Supermercato Aliper

DOCUMENTO DI VALUTAZIONE DI IMPATTO ACUSTICO

RISPOSTA ALLE OSSERVAZIONI DEL COMUNE DI DUE VILLE

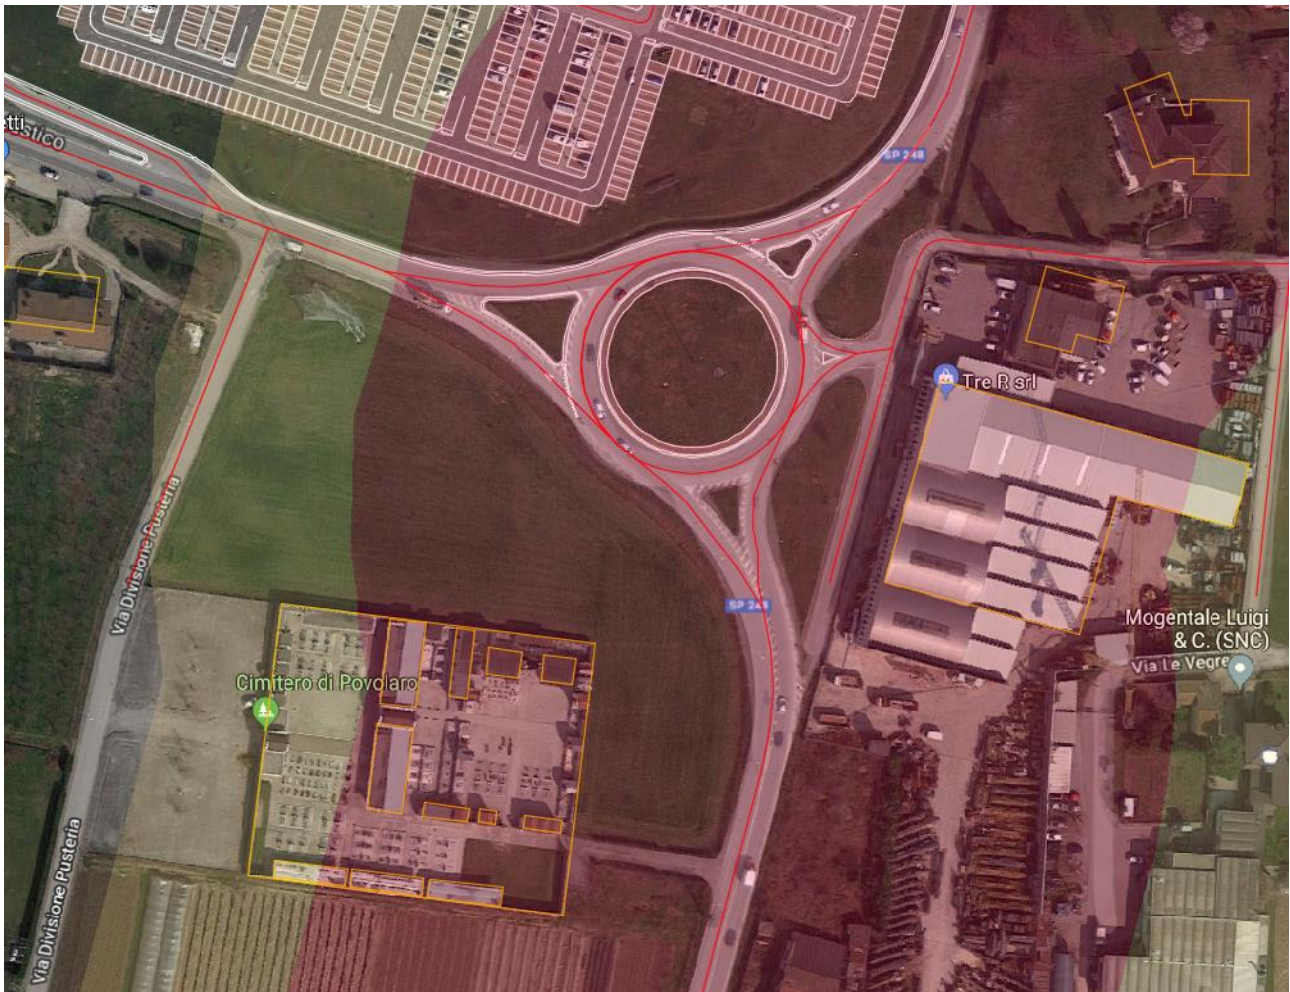
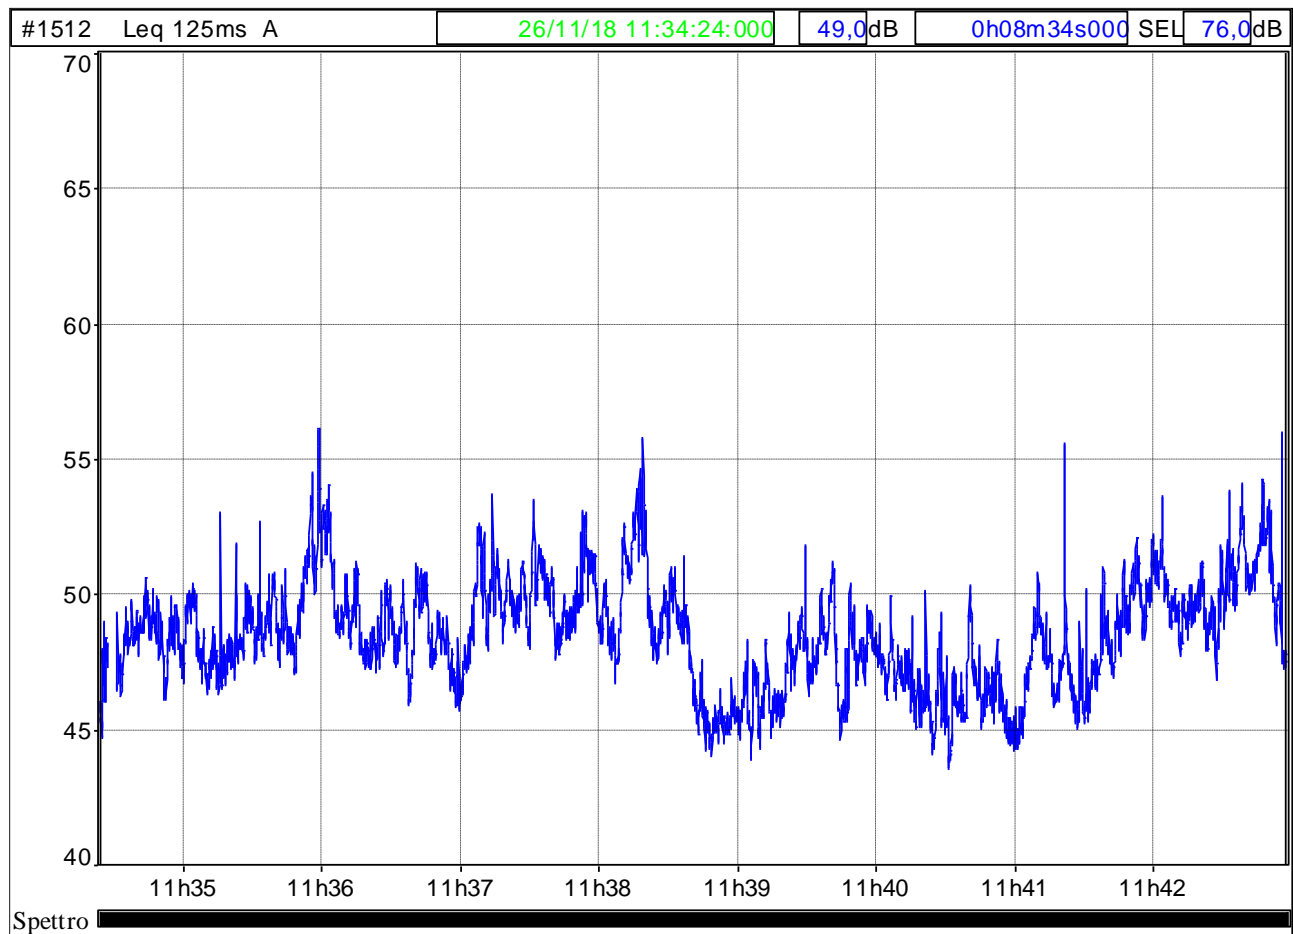
l'argomento non è stato trattato relativamente agli impatti acustici determinati dalle attività e dagli impianti dell'azienda per il periodo diurno e notturno, così come richiesto dalla normativa di settore (ai sensi dell'art. 8 della Legge Quadro n.447 del 26.10.1995 e successive norme attuative nonché DDG ARPAV n. 3 del 29/01/2008). In prossimità del sito di analisi, visto il Piano di Zonizzazione Acustica Comunale, è un'area in classe I; si chiede di verificare i livelli di emissione sonora prodotti dall'attività nei confronti dell'area tutelata e nel caso di eventuali riscontri di potenziali e/o manifeste criticità di indicare le più adeguate azioni mitigative finalizzate alla limitazione delle criticità.

L'area di classe I evidenziata nel sito in analisi è stata definita tale per la presenza del cimitero di Povolaro. In questa revisione dell'impatto acustico è stata ampliata l'area di analisi al fine di includere anche il cimitero attraverso il ricettore R17. E' stata eseguita una misura fonometrica diurna nel centro del cimitero e, grazie alla muratura perimetrale che abbatte efficacemente il rumore proveniente dalle infrastrutture stradali, benchè tale misurazione sia rappresentativa di uno stato di fatto e non di progetto, si è riscontrato il non superamento dei limiti di immissione acustici ed un perfetto allineamento con il modello acustico adottato. In base a tali considerazioni si stima che l'incremento di rumorosità imputabile all'attività in esame rimanga contenuto all'interno dei limiti di immissione imposti dalla zonizzazione acustica. E' importante osservare, inoltre, come tutta l'area del cimitero sia integralmente contenuta nelle fasce A e B di pertinenza delle infrastrutture stradali in quanto prossima a S.P. 248. Di conseguenza, non essendo ivi presenti scuole, ospedali né case di riposo, sussistono i limiti del DPR n. 142 del 30 marzo 2004 (limiti decisamente meno restrittivi rispetto ai limiti di immissione, comunque rispettati, della classe I). Nella seguente immagine si mettono in evidenza le fasce acustiche di pertinenza delle infrastrutture stradali ed in particolare la fascia A (limiti di immissione 70dB diurni e 60 dB notturni) ed in giallo la fascia B (limiti di immissione 65dB diurni e 55 dB notturni).

Misura effettuata nel centro del cimitero:

File	R17 - Centro del cimitero.CMG							
Inizio	26/11/18 11:34:24:000							
Fine	26/11/18 11:42:58:000							
Canale	Tipo	Wgt	Unit	Leq	Lmin	Lmax	StdDev	L95
#1512	Leq	A	dB	49	43,5	56,1	1,9	45,2

Percorsi per accesso/recesso dei veicoli leggeri a/da l'area commerciale (Immagine tratta dallo studio viabilistico del Prof. Ing. Pasetto)

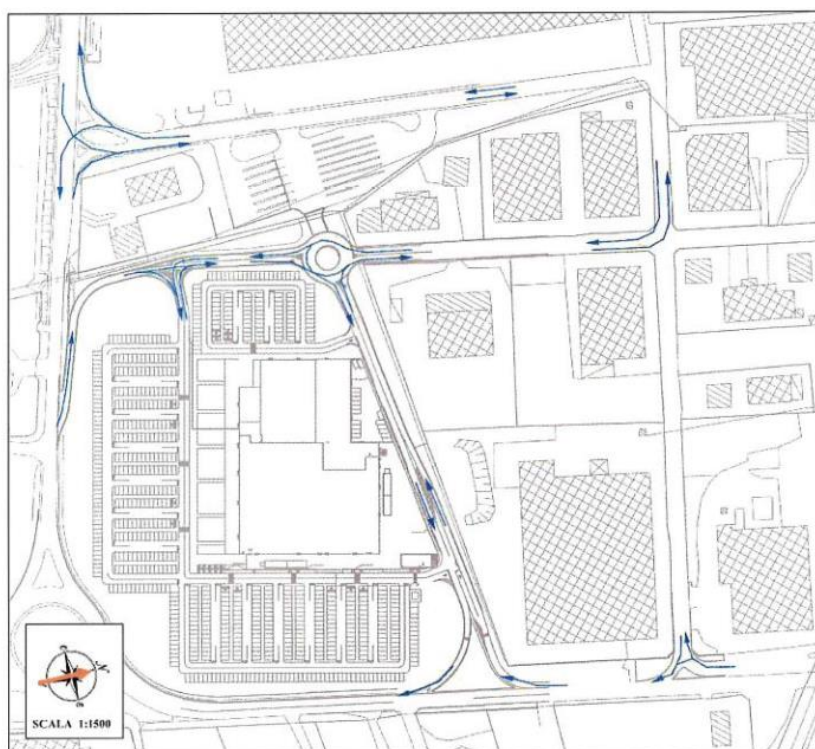
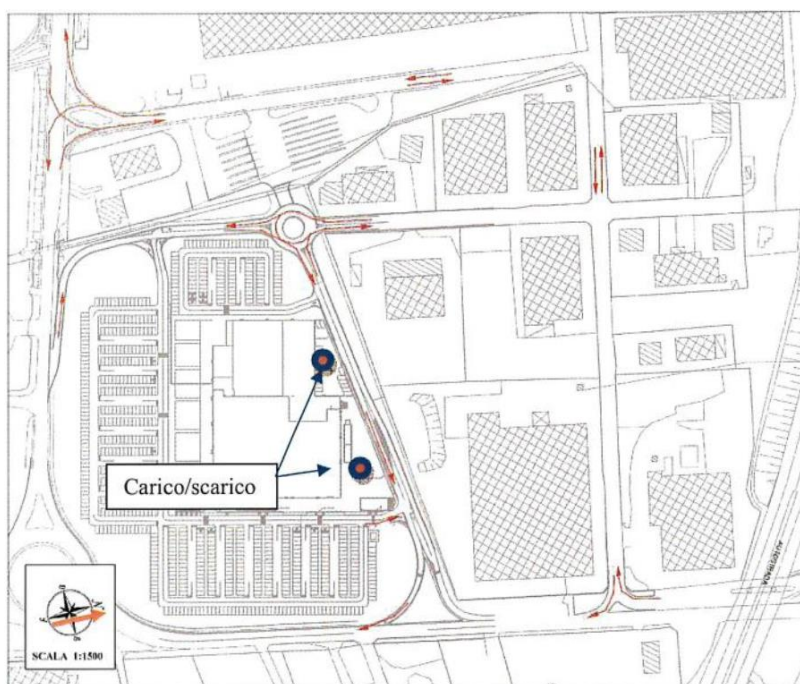
Manca la verifica del traffico indotto dall'attività sulle strade afferenti l'area in esame. Si chiedono, delle indicazioni riferibili sui percorsi di collegamento alle strade principali usati dai mezzi di trasporto del materiale in ingresso e in uscita dal lotto, sul numero dei mezzi di trasporto dell'attività e sulle emissioni di traffico indotto prodotte dall'attività allo scopo di valutare l'effettiva incidenza dei livelli incrementali prodotti dai mezzi - soprattutto pesanti - dell'attività. Tali livelli, anche come sommatoria degli effetti del traffico esterno all'attività saranno confrontati con i limiti delle infrastrutture stradali percorse dai mezzi di trasporto di cui sopra.

Le indicazioni riferibili sui percorsi di collegamento delle strade principali usati dai mezzi di trasporto del materiale in ingresso e in uscita dal lotto sono state trattate nello studio viabilistico redatto dal Prof. Ing. Marco Pasetto. Si riportano di seguito le immagini rappresentative dei flussi di traffico indotti dall'attività distinguendo i percorsi dei mezzi pesanti e dei mezzi leggeri; per maggiori approfondimenti si rimanda allo studio viabilistico.

Il numero di mezzi di trasporto è attualmente stimabile in 10 veicoli (pesanti o leggeri) che giornalmente riforniscono il supermercato. Si ritiene che tale valore raddoppi in conseguenza al passaggio da media a grande struttura di vendita passando ad un totale di 20 automezzi. I percorsi dei mezzi, così come il traffico indotto, sono già stati considerati nella definizione delle sorgenti acustiche lineari (strade). Considerando che i flussi di traffico presenti ante operam in via Valdastico e S.P. 248 sono dell'ordine di 7000-10000 veicoli in 12 ore (di cui il 7-15% sono veicoli pesanti), e tenendo conto della flotta di mezzi pesanti attribuibile all'attività della ditta Unicom che transita (e sosta nell'apposito parcheggio) in via Enrico Mattei; si ritiene che l'apporto acustico attribuibile ai mezzi di trasporto del materiale in ingresso e uscita dal lotto sia acusticamente poco rilevante. Il discorso è diverso, invece, se si considera integralmente il traffico indotto generato dalla struttura di vendita.

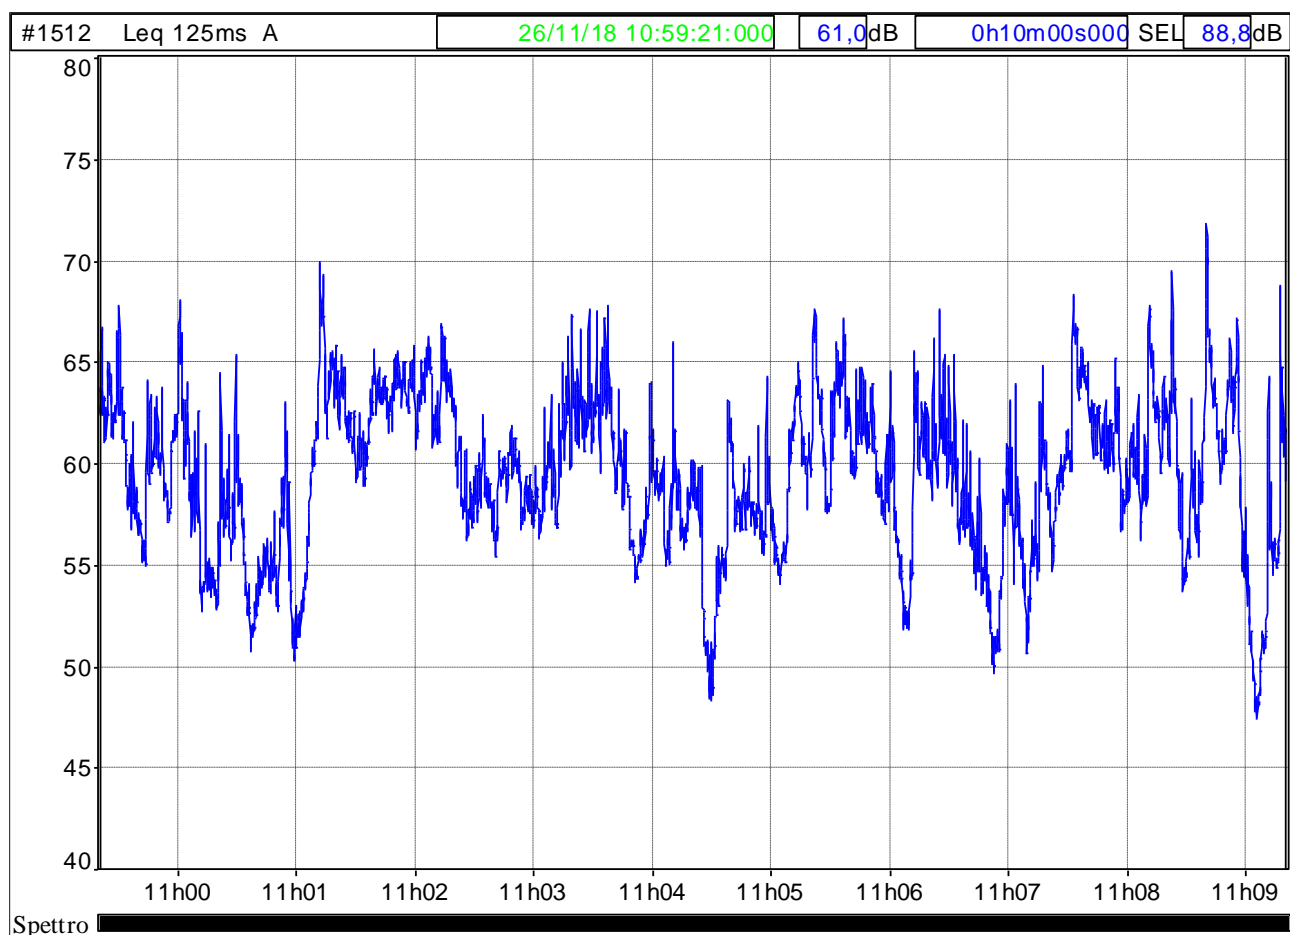
Inoltre la verifica dei livelli di traffico indotto deve essere effettuata previa classificazione delle infrastrutture stradali afferenti all'area di progetto così come indicato da specifica norma - DPR 142/2004 ; si indichi quindi la tipologia di strada secondo tabella 2 del decreto specifico e i rispettivi limiti per il periodo diurno che saranno confrontati con le effettive emissioni di rumore dovute al traffico indotto di cui sopra.

Dal punto di vista funzionale si reputa che la ex S.S. n. 248 "Schiavonesca-Marosticana" possa essere classificata nel tratto interessato dal presente impatto acustico come strada extraurbana secondaria, di tipo C ai sensi del Codice della Strada. Altrettanto può dirsi per Via Valdastico, importante collettore di traffico fra Casello autostradale e S.P. n. 248. L'Autostrada A31 della Valdastico è classificata di tipo A. Non sono presenti nella zona interessata strade di tipo B "extraurbane principali". Tutti i ricettori considerati in questo impatto acustico ricadono nelle fasce A oppure B di pertinenza delle infrastrutture stradali. Ciononostante si è ritenuto opportuno confrontare i valori di immissione acustica calcolati con i limiti imposti dalla classificazione acustica in quanto significativamente più restrittivi rispetto ai limiti imposti dal DPR 142/2004. Sono stati applicati i limiti del DPR 142/2004 solamente per i ricettori R13 ed R14 in quanto superavano il limite imposto dalla classe acustica di riferimento (classe III).

Ricettore: R08 - Via Marosticana 218

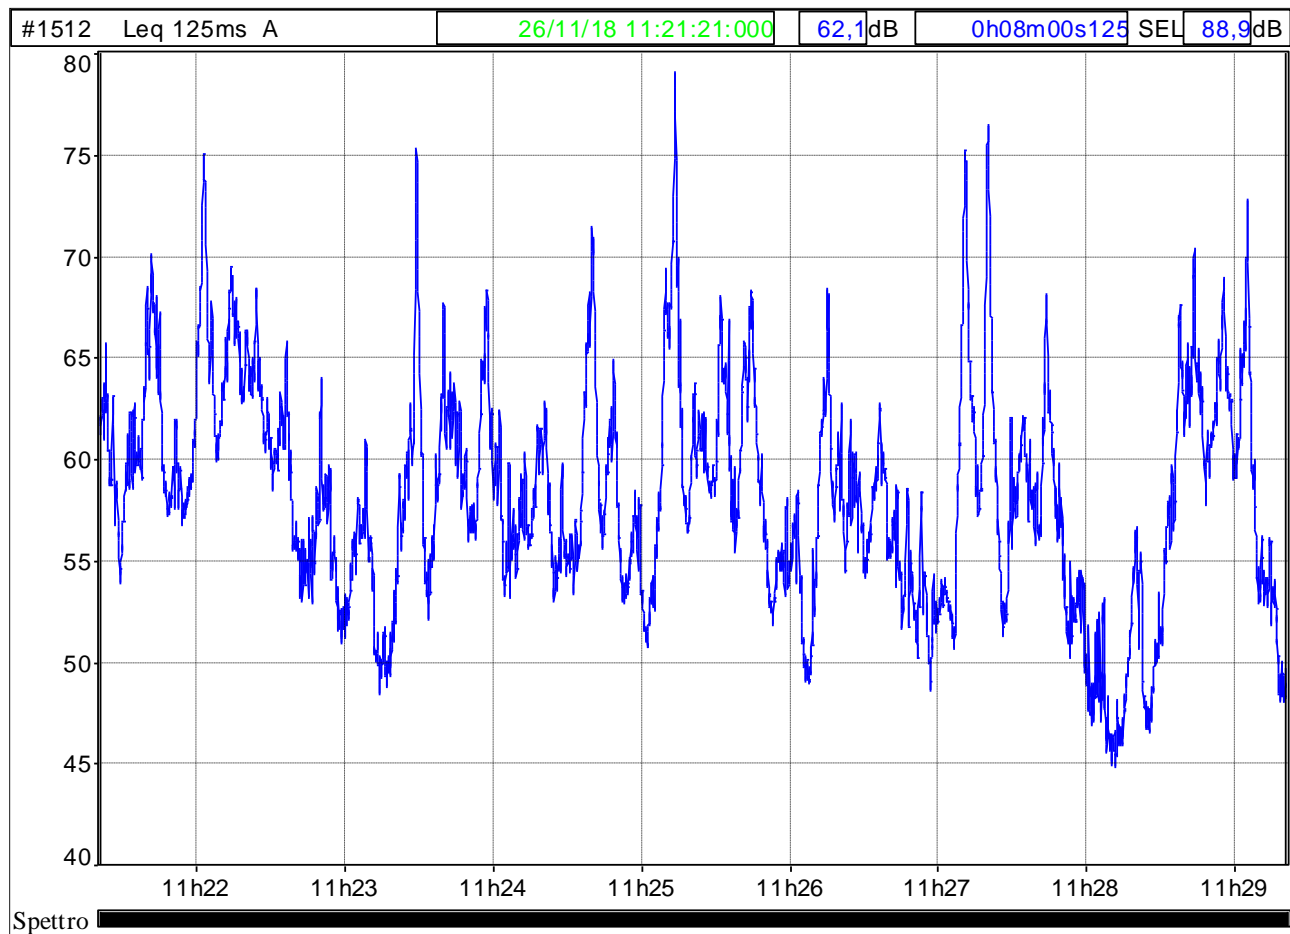
Manca l'effettiva verifica dei livelli residuali atti al confronto con i valori di rumore prodotti dagli impianti e attività dell'azienda; cioè si ritiene opportuno verificare con rilievo fonometrico i livelli di rumore residuo scorporati dalle emissioni stradali e non, presso i ricettori prossimi all'area indagata, nonché i valori LeqA e L95 orari più bassi riscontrati dal monitoraggio, che saranno usati per la verifica del livello differenziale presso i suddetti ricettori.

E' stata condotta una campagna di misurazioni nei punti ritenuti più significativi allo scopo di calibrare il modello acustico adottato nel calcolo previsionale. Si riportano di seguito i risultati delle misurazioni nei ricettori più esposti.

File	R08 - Via Marosticana 218.CMG							
Inizio	26/11/18 10:59:21:000							
Fine	26/11/18 11:09:21:000							
Canale	Tipo	Wgt	Unit	Leq	Lmin	Lmax	StdDev	L95
#1512	Leq	A	dB	61,0	47,4	71,8	3,8	52,4
